島根原子力発電所 2号炉 安全保護回路について

[自動減圧系作動の条件信号回路追加による影響について]

令和元年11月
中国電力株式会社

自動減圧系の論理回路図（変更後）

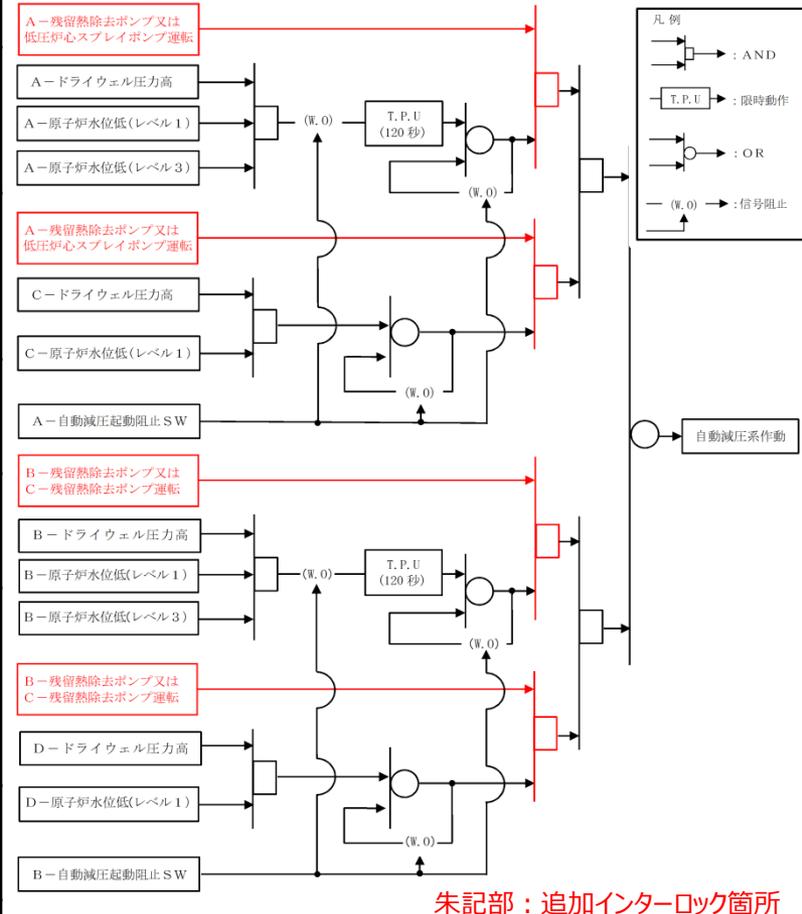
- 残留熱除去ポンプ又は低圧炉心スプレイポンプの運転状態を条件信号として、自動減圧系の作動回路に追加するため、下表のとおり安全保護回路（自動減圧系）へ悪影響を与えないことを確認し、設置許可基準規則への適合性を確認した。

設置許可基準規則 第二十四条（安全保護回路）（要約）	自動減圧系への影響
一 運転時の異常な過渡変化が発生する場合において、その異常な状態を検知し、燃料要素の許容損傷限界を超えないようにできる。	自動減圧系は設計基準事象（中小破断 L O C A）の際に使用するものであり、運転時の異常な過渡変化時には使用しないため問題ない。
二 設計基準事故が発生する場合において、その異常な状態を検知し、原子炉停止系統及び工学的安全施設を自動的に作動させる。	条件信号回路を追加しても、低圧注水系が待機状態にある場合は、異常な状態を検知し自動的に作動させることができる。自動減圧系は、低圧炉心注水を促進することを目的とした設備であり問題ない。
三 安全保護回路を構成する機械若しくは器具又はチャンネルは、単一故障が起きた場合等において、多重性を確保する。	自動減圧系の多重性、独立性に悪影響を与えないよう、区分ごとに条件信号回路を設けているため問題ない。
四 安全保護回路を構成するチャンネルは、それぞれ互いに分離し、それぞれのチャンネル間において独立性を確保する。	自動減圧系の多重性、独立性に悪影響を与えないよう、区分ごとに条件信号回路を設けているため問題ない。
五 駆動源の喪失、系統の遮断その他の不利な状況が発生した場合においても、発電用原子炉施設の安全上支障がない状態を維持できる。	自動減圧系は、駆動源である電源の喪失で系統の現状維持（フェイル・アズ・イズ）、その他の不利な状況が発生した場合でも多重性、独立性をもつことで原子炉を十分に安全な状態に導くようにしている。追加する条件信号回路はこの安全保護動作を阻害するものではない。
六 不正アクセス行為等又は使用目的に反する動作をさせる行為による被害を防止することができる。	条件信号回路はアナログで構成しており、不正アクセス行為による影響を受けない。
七 計測制御系統施設の一部を安全保護回路と共用する場合には、計測制御系統施設から機能的に分離する。	計測制御系とは共用していないため、影響はない。
